改善箇所説明図

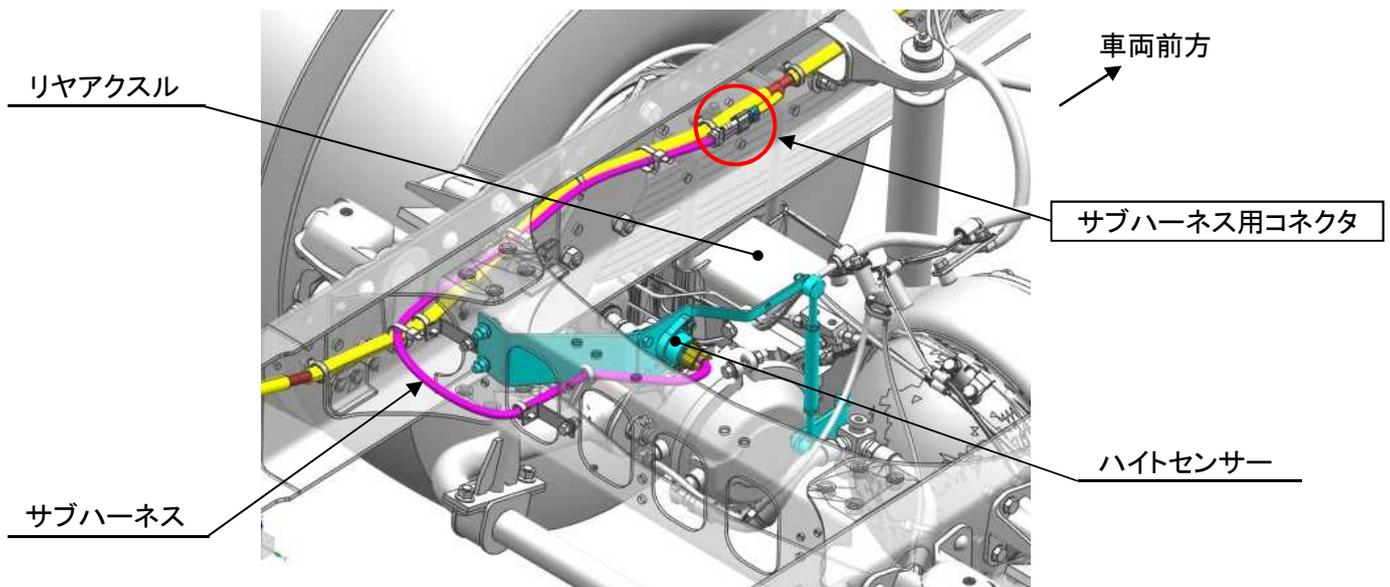
ディスチャージヘッドライトを装着した中型トラックにおいて、リヤ側で車両姿勢を検知するハイトセンサーのコネクタのピン配列が不適切なため、当該ハイトセンサーが機能しない。そのため、悪路走行時等においてディスチャージヘッドライトのオートレベリングシステムが作動しないおそれがある。

全車両、サブハーネスのコネクタピン配列を適切な状態に組み替える。

注：□ は、ピン配列を組み替える部品を示す。
